**INFORME TÉCNICO N° 10/2020**  
**SOBRE RESULTADOS DE LOS PROCESOS DE CONSULTAS AL ANTEPROYECTO DE LA**  
**“ACTUALIZACIÓN DEL PLAN REGULADOR INTERCOMUNAL DE CHILLÁN Y CHILLÁN**  
**VIEJO - PRICH” Y SU INFORME AMBIENTAL COMPLEMENTARIO**

OBSERVACIÓN 01		
1. IDENTIFICACIÓN DEL SOLICITANTE		
FECHA	NOMBRE	CARGO / ORGANIZACIÓN
20.01.2020	Juan José Olalde Martín	Agricultor y vecino afectado

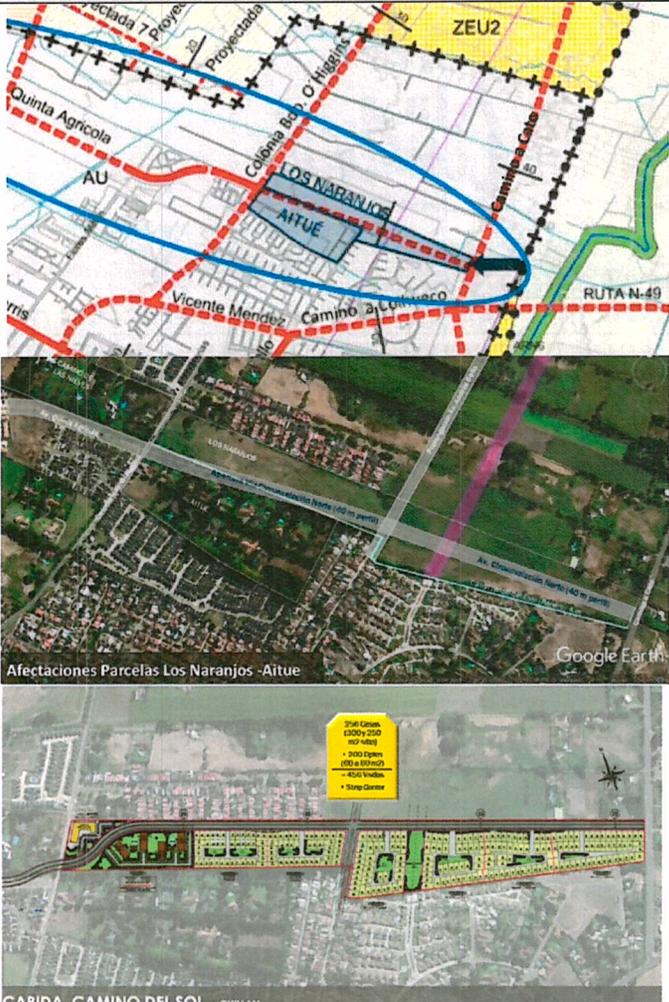
2. PLANO O IMAGEN DE REFERENCIA EN LA OBSERVACIÓN	3. SÍNTESIS CONTENIDO OBSERVACIÓN
 <p>Afectaciones Parcelas Los Naranjos - Aitue</p> <p>CABIDA CAMINO DEL SOL - CHILLAN</p>	<p>El Interesado solicita modificar trazado y ancho de faja de Av. Quinta Agrícola, pasando de 40m categoría troncal a 25m categoría colectora. Señala que la propuesta de “Actualización del PRICH” corta y expropia el jardín de 9 casas de la Villa Aitué, divide por la mitad predio Parcela Los Naranjos (17 ha), quedando prácticamente inutilizable para desarrollo de proyectos inmobiliarios, y además se proyecta una vía de categoría intercomunal muy al interior de la ciudad, de beneficios cuestionables.</p> <p>El Interesado solicita entonces modificar trazado, ancho de faja y categoría de Av. Quinta Agrícola, pasando de 40m categoría troncal a 25m categoría colectora. El perfil mantendría los 14m de doble calzada, ciclovía y vía arbolada (reduce bandejones laterales y pasos peatonales).</p>

<b>OBSERVACIÓN 1: Juan José Olalde Martín</b>
SE ACOGE PARCIALMENTE
Se acoge solicitud de modificación de trazado, afectando a la propiedad del solicitante solo en su borde norte. Luego, para no generar afectaciones a las 9 viviendas de la Villa Aitué, se resuelve el enlace en el costado poniente y no en el oriente de dicho cruce, haciendo uso de una afectación de utilidad pública vigente debido a un doble gravamen entre vía del PRICH vigente y del PRC vigente (80mts).
<b>OBSERVACIÓN 2: Renato Sepúlveda Almuna</b>
SE ACOGE
Se acoge solicitud y se elimina el área verde señalada en planos como AVI3.
<b>OBSERVACIÓN 3: Enrique Sepúlveda Bornand</b>
SE ACOGE
Se acoge solicitud de ajustar trazado de la vía VTU-3 Troncal Avda. San Bartolomé (apertura), desplazándola hacia el poniente, sobre el área verde graficada en ese sector, de manera de evitar afectar construcciones existentes, y la porción urbana del predio del Interesado.

**OBSERVACIÓN 02**

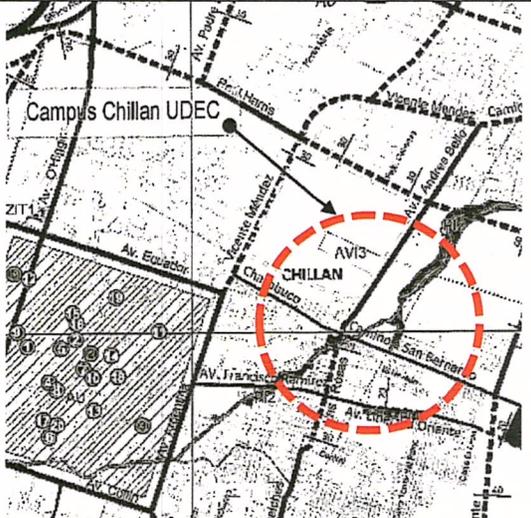
2. PLANO O IMAGEN DE REFERENCIA EN LA OBSERVACIÓN	3. SÍNTESIS CONTENIDO OBSERVACIÓN
	<p>El Interesado, en representación de la Universidad de Concepción, solicita eliminar AVI3, Área Verde Universidad de 5.5 ha. Señala como antecedente, que la Corporación ha sido partícipe de todo el proceso de consulta ciudadana en el proceso de actualización, instancias en las cuales se manifestó la solicitud de eliminar el gravamen ZAV-9 del PRICH del año 2007. Se indica a su vez que, en el mes de enero de 2019, en lo informado en la Etapa 4 “Proyecto” del proceso de elaboración del Plan, la AVI3 dejó de ser parte de la propuesta de áreas verdes intercomunales de la “Actualización del PRICH”, siendo entonces más cuestionable que en esta instancia de consulta formal vuelva a aparecer como Área Verde. Además, justifican su solicitud señalando que no está en relación con el IAC ni se justifica con los criterios descritos en la Memoria Explicativa. Se señala además que dicha área verde no está materializada, así como tampoco lo estará, ya que al no ser expropiable genera privación de derechos de propiedad o al menos obstáculos a su libre ejercicio, sin que se indemnice por ello.</p>

**OBSERVACIÓN 03**

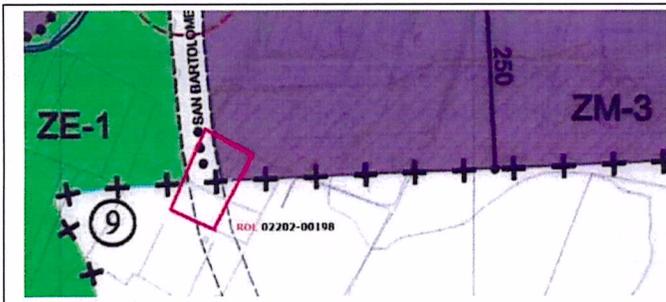
Interesado solicita modificar trazado de la futura vía Avenida San Bartolomé. Se hace referencia a una afectación vial que se remite desde el PRICH (2007) y del PRChV (2012), la cual es reconocida por esta propuesta de PRICH, y que le impide desarrollar el terreno propiedad del Interesado, afectándolo en más de un 65% del total de la propiedad, y dividiéndolo en 2 triángulos, uno rural (Anteproyecto Actualización PRICH lo define como ZEU-1) y otro urbano, y al urbano le rigen actualmente 2 zonas (PRChV).

**OBSERVACIÓN 06**

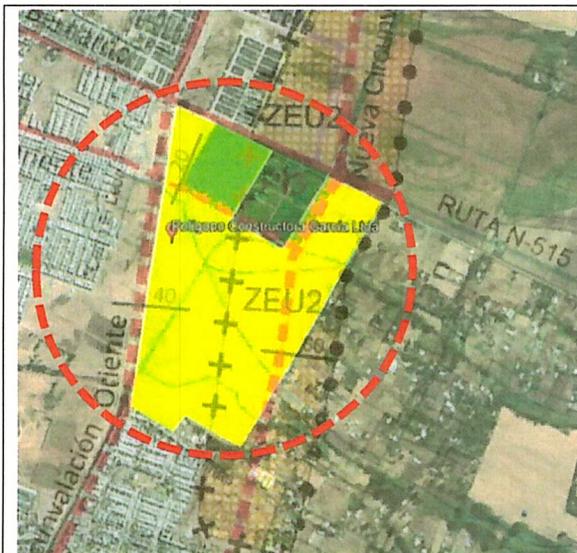
1. Se propone ampliar el L.U. en ese sector a través de la ZEU-2 propuesta.
2. Solicita aumentar a 500hab/ha la densidad de la zona ZEU-2. Considerando las densidades contiguas en suelo urbano normado por el PRCC que establecen 1000hab/ha.
3. Observa que se proyecta el PI3 que afecta el 100% de la superficie de varios propietarios y que existe ahí una subestación eléctrica que no le daría factibilidad de materialización.
4. Según Plan Maestro adjunto a la solicitud, se presenta una propuesta de trazado vial de categoría local en el área urbana de la comuna de Chillán, así como se genera una propuesta de parque en el borde de cauce hídrico, que concentra la mayor parte de superficie de parque en el borde norte de la propiedad del Interesado, como propuesta de reemplazo del PI3 de la propuesta de "Actualización del PRICH".

<b>OBSERVACIÓN 4: Marcelo Ferrada Pino</b>
SE ACOGE
Se acoge solicitud, se modifica el emplazamiento de la AVI6 a los terrenos de la Corporación Ñuble dispuestos para ese fin.
<b>OBSERVACIÓN 6: Álvaro Donoso Luer</b>
SE ACOGE PARCIALMENTE
En las ZEU 2 y ZEU 3 de la comuna de Chillán, como norma transitoria de carácter supletorio, se incorporan incentivos normativos, los que permitirán el aumento de densidad para el emplazamiento de proyectos sociales y de integración que tengan garantizado el acceso a servicios, equipamientos y transporte público. Se acoge parcialmente la propuesta de relocalización del PI3, atendiendo el emplazamiento de la subestación eléctrica advertida por el Interesado. No se acoge emplazamiento de parque, no obstante, se desplaza hacia el oriente, emplazándose exclusivamente en zona de extensión urbana, con lo cual se elimina gravamen en sector urbano vigente de la propiedad en comento.

#### OBSERVACIÓN 09

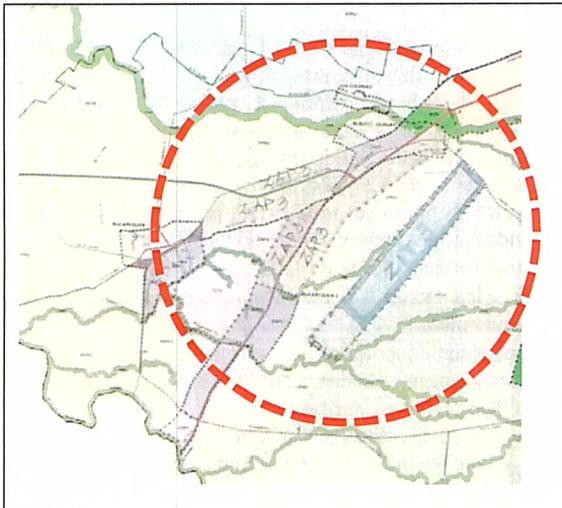
1. Se solicita una densidad para la comuna de Chillán de mínimo 600ha/ha, considerando similares condiciones del DFL 2.
2. Pérdida de continuidad hacia el norte de la Av. Circunvalación oriente, ya que al llegar a ruta N-45 pasa a conectar con Av. Nueva Circunvalación Oriente. Se recomienda considerar una extensión y continuidad al norte de la Av. Circunvalación Oriente.

**OBSERVACIÓN 11**

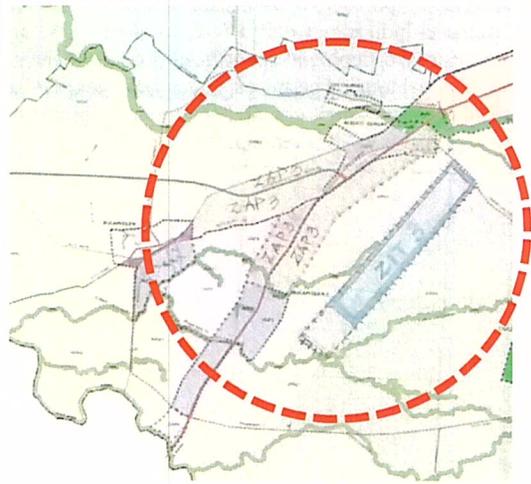
1. Se propone completar la ZAP3, en el área comprendida desde Nebuco por el nororiente hasta el loteo Don Jorge, conservando el mismo ancho en el costado oriente de la ruta 5 Sur, lo mismo al costado poniente.
2. Se propone completar la ZAP3, en el área comprendida entre la vía Itata y la vía ferroviaria en el sector antes del pueblo Rucapequen, lo mismo se propone al sur de la vía Itata.
3. Se propone considerar espacio para aeropuerto de carga en el sector Llollico, a través de la zonificación ZIT3.

<b>OBSERVACIÓN 10 Y 11: Miguel Eugenio Díaz Retamal e Isidora Díaz</b>
SE ACOGE PARCIALMENTE
Se acoge la propuesta de dar continuidad al área urbana (ZAP 3) de Nebuco-Quillay con la de Rucapequén (ZAP 4) por su coherencia con el objetivo de conformación de un territorio continuo y unificado para la consolidación de la actividad industrial de la intercomuna.
<b>OBSERVACIÓN 12: Jorge Concha Fuentealba</b>
SE ACOGE
Se acoge la solicitud de incorporar el territorio en el cual se emplaza la laguna Quinquhua como área verde intercomunal (AVI) en esta “Actualización del PRICH”.
<b>OBSERVACIÓN 14: El Clamor Ciudadano</b>
SE ACOGE PARCIALMENTE
Se genera una propuesta diferente que aborda la preocupación manifiesta por el Interesado. Dicha propuesta consiste en la división del territorio originalmente normado como ARN2, dividiéndolo en un sector localizado al sur-poniente de la ruta N-620, denominado como ARN2; y el remanente emplazado al nor-oriente de dicha vía, denominado como ARN2-a. El sector ARN2 no permite el uso equipamiento de seguridad, debido a su proximidad a áreas urbanas residenciales reconocidas como tales por este instrumento; y en cambio el área ARN2a si permite el equipamiento de seguridad, dado que solo se encuentra próximo a zonas ZAP definidas por este instrumento.

**OBSERVACIÓN 12**

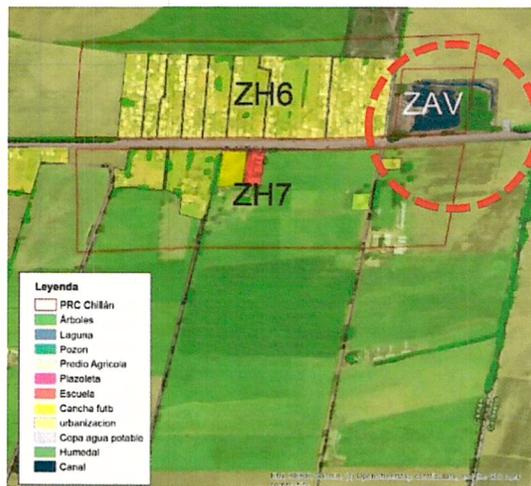
Interesado solicita que la "Actualización del PRICH", al igual que el PRCh (2016), en la localidad urbana de Quinquhua, reconozca a la laguna Quinquhua como una Zona de Área Verde, poniendo en resguardo sus valores naturales, ecosistémicos y controlando ciertas amenazas. Ello también se justifica por el Interesado en el marco de la nueva Ley de Protección de Humedales Urbanos (Ley 21.202)

**OBSERVACIÓN 13**

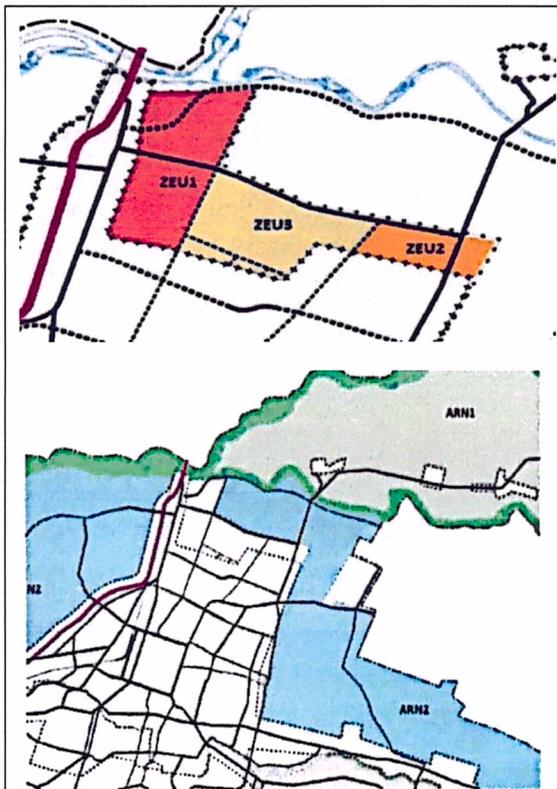
Interesado solicita que las ZEU 1, 2 y 3, del sector norte del área urbana, así como la ARN2 permitan el uso industrial no peligroso, en consideración a que es una actividad que se viene desarrollando sin inconvenientes en conjunto con la vivienda y el turismo de esos territorios.

OBSERVACIÓN 01		
1. IDENTIFICACIÓN DEL SOLICITANTE		
ORD / FECHA	NOMBRE	CARGO / ORGANIZACIÓN
ORD 100-599-2020 del 05.03.2020	Ricardo Vallejos Palacios	Alcalde (S) Municipalidad de Chillán

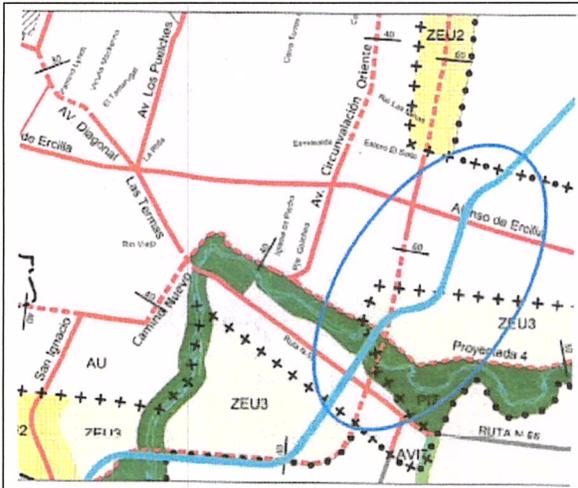
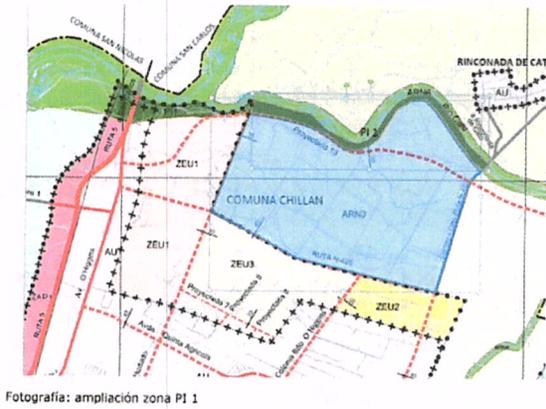
2. PLANO O IMAGEN DE REFERENCIA EN LA OBSERVACIÓN		3. SÍNTESIS CONTENIDO OBSERVACIÓN
<p>5.</p> <p>6.</p>		<p>Mediante votación del CC, por 6 votos a favor y 1 abstención, se manifiestan favorables respecto del AP PRICH. No obstante, solicitan:</p> <p>1. Eliminar densidad máxima damero central de Chillán, justificado en que se requiere de un estudio más acabado, debiendo ser la densidad una norma que funciones en sintonía con las otras normas urbanísticas, cuya facultad recae en el instrumento comunal. Por el contrario, la densidad máxima propuesta sería una imposición que atenta contra el desarrollo armónico del casco central. Se entrega como parte de los antecedentes un estudio de análisis de proyectos actuales, con densidades que oscilan entre los 595 y los 5.375 hab/ha (el PRCh (2016) no define densidad máxima en el damero, salvo en su borde con 800hab/ha).</p> <p>2. Definir nueva zona de extensión para el sector oriente de Chillán asimilada a la Zona ZH-2 del PRCh (2016).</p>

3. Modificar de forma parcial el artículo transitorio 3: Normas supletorias de estacionamientos, en lo referido al mínimo exigido para los destinos Educación y Salud, lo cual debiese consultar cuadro normativo estimado, conforme a lo señalado en PRCC (2016).

4. Prohibir el uso de suelo Equipamiento de Seguridad, Cárceles y Centros de Detención, del Área Rural Normada 2 (ARN2).
  5. Modificar el anteproyecto para aumentar la zona de extensión urbana al norte de la ciudad, polígono conformado por Río Cato por el norte, Ruta N-425 por el sur, Prolongación Calle Alberto Hurtado por el poniente y Camino a Cato o ruta N-425 por el oriente.

6. Modificar el anteproyecto, en su capítulo II.7: Red vial estructurante y Plano PRICH-V, para incorporar el proyecto By Pass Oriente del MOP como una vía troncal de 30mts de faja.

7. Modificar el anteproyecto, en su capítulo II.6: Parques de nivel intercomunal, para ampliar el PI 1 Río Ñuble y abarcar así la ladera sur del río Cato, entre puente río Cato por el oriente y la zona PI 1 Río Ñuble por el poniente.

<b>Municipalidad de Chillán</b>	
<b>SE ACOGE PARCIALMENTE</b>	
1.	Se acoge parcialmente solicitud de eliminar densidad máxima del damero central de Chillán. Se reemplaza por densidad promedio de 500 hab/ha, sin definir densidad máxima.

2.	Se acoge parcialmente su solicitud en la zona ZEU 2 del borde oriente del área urbana de Chillán, ya que aun cuando no se aumenta la densidad bruta máxima de la zona ZEU 2, se han incorporado incentivos normativos, que permitirá el aumento de densidad para el emplazamiento de proyectos sociales y de integración que tengan garantizado el acceso a servicios, equipamientos y transporte público.

3.	Se acoge modificar de forma parcial el artículo transitorio 3: Normas supletorias de estacionamientos, en lo referido al mínimo exigido para los destinos Educación y Salud, asimilando las exigencias a las establecidas por el PRCC (2016)

4.	Se acoge parcialmente la solicitud de prohibir el uso de suelo Equipamiento de Seguridad, Cárceles y Centros de Detención, del Área Rural Normada 2 (ARN2). Se divide el ARN2 en dos subsectores, uno de ellos al sur-poniente de la ruta N-620, donde se emplaza la mayor cantidad de asentamientos urbanos menores y en donde no se permite dicho tipo de equipamientos. Mantiene los usos permitidos el territorio ubicado al nor-oriente de la ruta N-620, área que pasa a denominarse ARN2a

5.	Se acoge parcialmente su solicitud de extender el límite de extensión urbana hacia el norte de la comuna de Chillán, en consideración al requerimiento de conformar una nueva centralidad en torno al sector y posibilitar así su planificación urbana futura.

6.	Se acoge ajustar trazado del Anillo 4 al diseño del proyecto By Pass Oriente del MOP como una vía troncal, no obstante, se conserva faja de 40mts de ancho. No se reconoce trazado de Bypass MOP en área rural, toda vez que no es parte del sistema de vialidad estructurante de la propuesta de "Actualización del PRICH".
<b>Municipalidad de Chillán Viejo</b>	
<b>SE ACOGE PARCIALMENTE</b>

**Figura N° 1: Modificación del límite de extensión urbana al norte de la ciudad de Chillán (en Plano de Zonificación)**

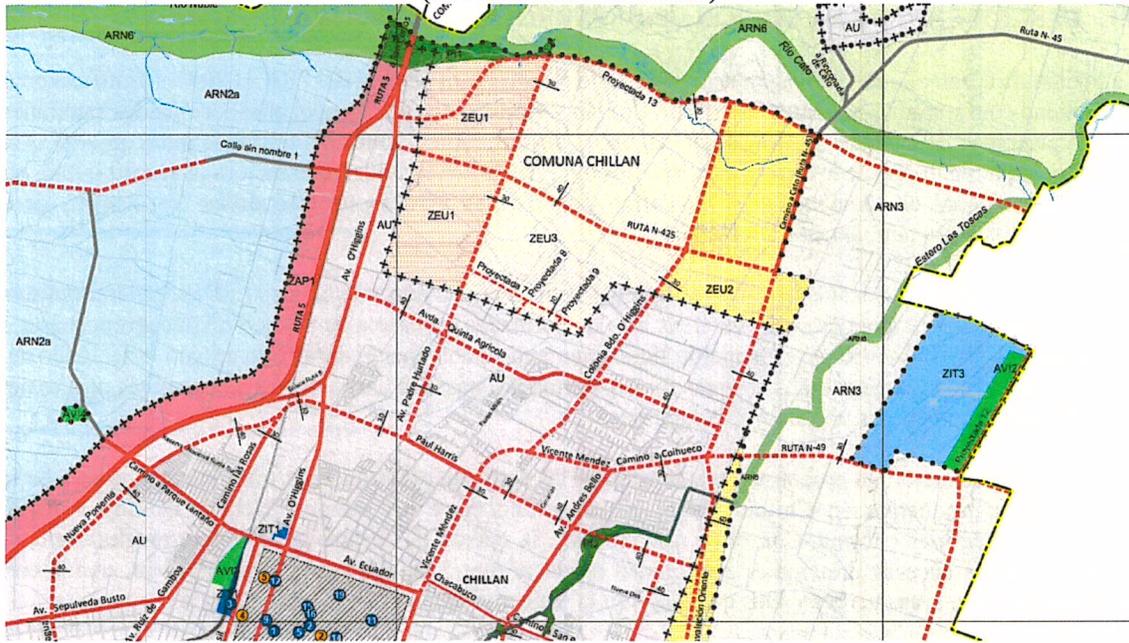
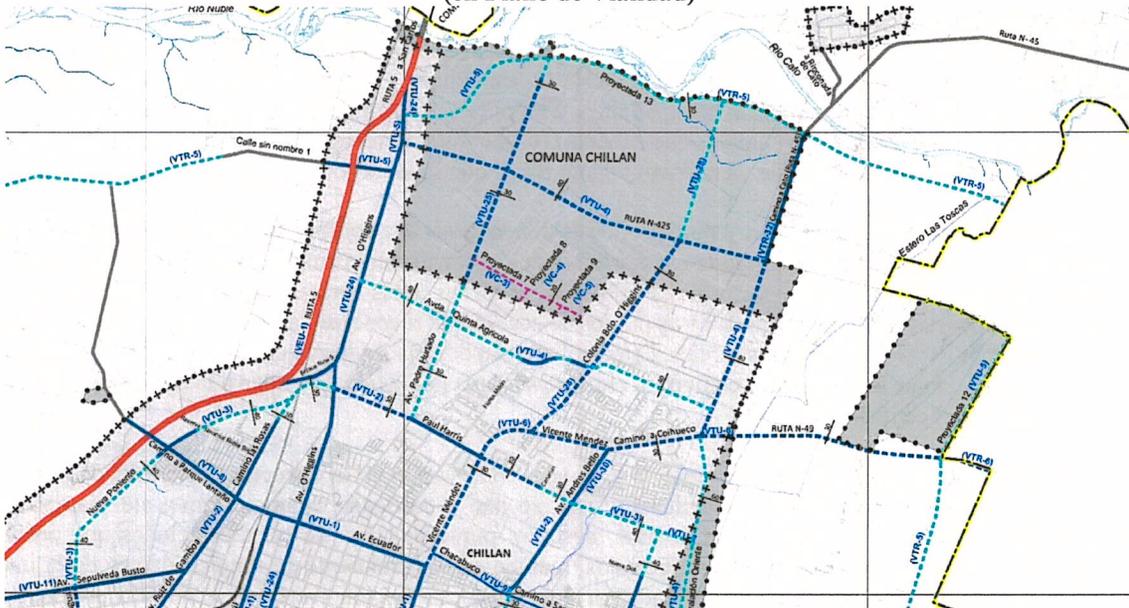
Se acoge parcialmente la solicitud del interesado de extender el límite de extensión urbana hacia el norte de la comuna de Chillán, en consideración, principalmente, al requerimiento realizado por el Municipio de conformar una nueva centralidad en torno al sector y posibilitar así su planificación urbana futura.

De las modificaciones que la SEREMI MINVU Ñuble decidió incorporar al Anteproyecto del Plan, se estima que ninguno de aquellos cambios altera los contenidos del Informe Ambiental (Complementario). No obstante, el cambio al límite de extensión urbana al norte de la ciudad de Chillán, reformula puntual y moderadamente la opción de desarrollo antes escogida, lo que hace dable describir cómo esta última y definitiva, sigue respondiendo favorablemente a los objetivos medioambientales y los Criterios de Desarrollo Sustentable (CDS) y exponer así, cómo se comporta frente al cambio específico en comento. Acorde a esto último es que la opción de desarrollo definitiva mantiene su coherencia con los objetivos de planificación de la "Actualización del PRICH".
